MODIFICATION N°1 DU PLAN LOCAL  
D'URBANISME

# Mémoire de réponse au procès-verbal de synthèse d'enquête publique

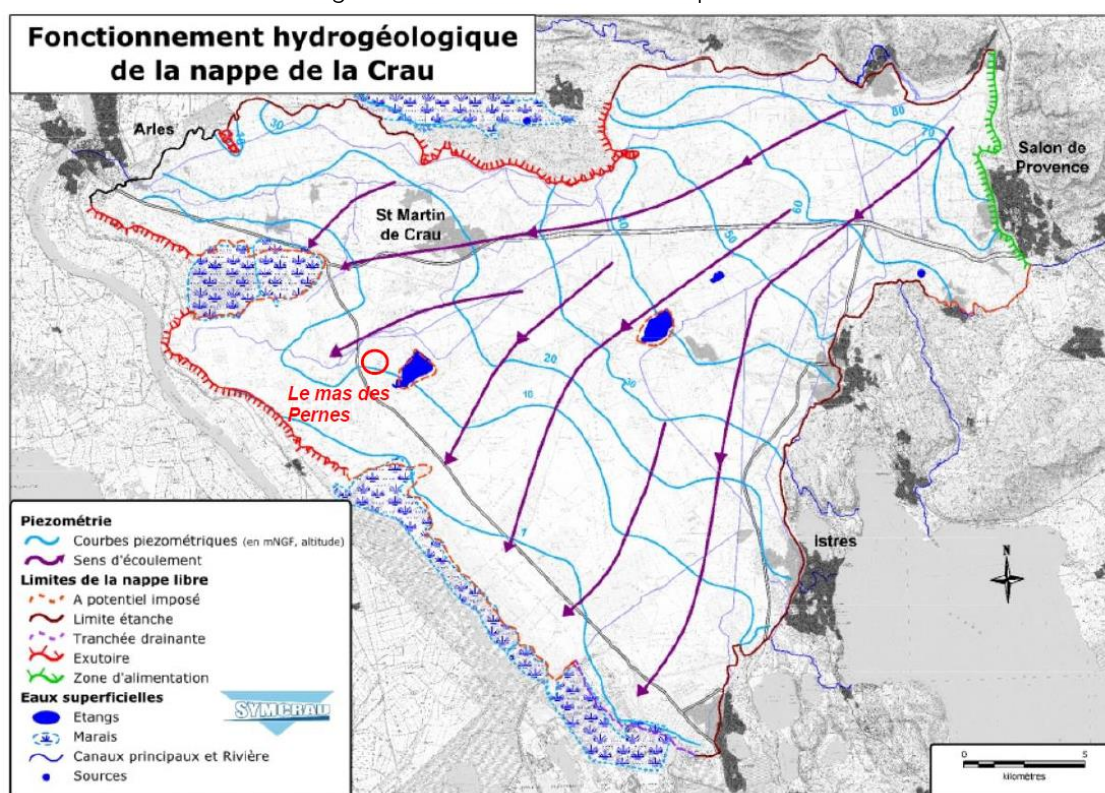
**Point 1** : Il serait intéressant d'apporter une réponse quant à la sélection des arbres remarquables inscrits à la liste.

**Point 1 :** L'association demande l'ajout d'un orme de 380 ans splendide (K), identifié sur le site Internet<sup>1</sup>. Comme précisé dans la notice de présentation (pp.242-243) de la modification du PLU précise, les modifications concernent principalement la zone agglomérée, Caphan, les abords de la Dynamite et de la zone industrielle, comme cela est le cas actuellement dans le PLU en vigueur. L'inventaire a été actualisé de manière plus exhaustive sur la zone agglomérée et sur Caphan. Le travail a été réalisé en interne et, au regard des moyens dont elle dispose, la Commune a fait le choix de prioriser les zones urbanisées, qui soumettent les arbres remarquables à davantage de pressions directes (constructions, travaux VRD...) que les zones agricoles. Pour autant, la Commune n'exclut pas le fait de compléter son inventaire sur la base de dires d'experts. Malgré ses recherches, la Commune n'a pas pu identifier la localisation de cet arbre, non précisé dans le courrier de l'association. Au regard de la photographie, il semble que cet arbre soit situé en zone agricole. La Commune se rapprochera de l'association pour avoir des précisions et étudier la possibilité d'ajouter cet élément avant l'approbation du dossier ou dans le cadre d'une autre procédure d'évolution du PLU.

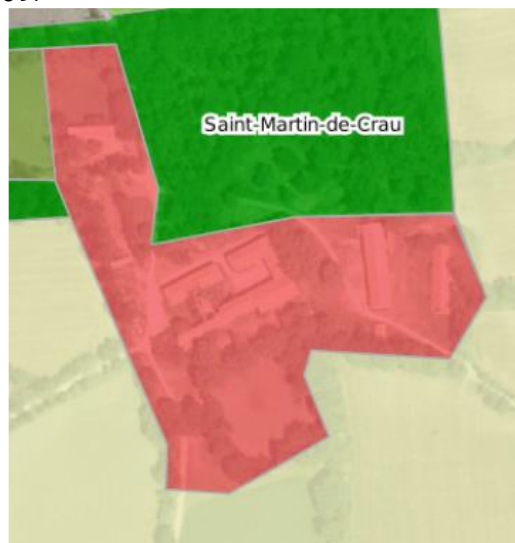
L'analyse de l'incidence du projet prend pour postulat l'activité actuelle (exemple : pour les nuisances sonores : « *En effet, l'activité de gîte et de réception, étant déjà en place depuis quelques années sur ce site, il s'agit uniquement de régulariser cette situation. L'impact est donc nul. Aucune mesure n'est à prévoir.* » Page 105 de la notice explicative).

De plus, page 100 de la notice explicative, il est noté « *Le Mas de Pernes est situé au sein de la ZSC « Crau centrale – Crau sèche » et de la ZPS « Crau ».* La modification concerne *uniquement les bâtiments du mas.* ». Cependant, le changement de destination régularisera aussi le passage de nombreux véhicules au cours des événements.

L'incidence liée à l'activité actuelle a-t-elle été évaluée ?

Les impacts relatifs à l'activité ont-ils été pris en compte ?

Les analyses peuvent-elles comparer : une activité agricole, à ce jour autorisée légalement et l'activité future, potentiellement régularisée ?

L'activité agricole n'existe plus 2009. De ce fait, il n'est pas possible pour la Commune de réaliser un état des lieux en lien avec cette activité agricole, et de comparer une activité agricole, à ce jour autorisée légalement et l'activité future, potentiellement régularisée.

Par contre, l'analyse des vues aériennes et des photos annexées au PLU approuvé le 27 juin 2019 montre que le mas tombait en ruines avant la réalisation des travaux réalisés il y a quelques années. Ces travaux ont été financés dans la perspective de pouvoir effectuer une activité de location de gîtes et d'une salle de réception a permis la réhabilitation d'un bâtiment présentant un intérêt architectural, mais qui tombait en ruine, et sans consommer d'espace agricole. L'analyse du Mode d'Occupation des Sols de 2009 et 2017 montre en effet qu'en 2009, l'enceinte du mas de Pernes, dont le parking, était classé en bâti diffus dès 2009.

Par la réhabilitation et la rénovation d'un Mas déjà existant (n'ayant plus de fonction agricole) dans le but d'accueillir des événements et de développer l'offre touristique sur la commune, le changement de destination s'inscrit dans la maîtrise de la consommation des espaces agricoles et forestiers.
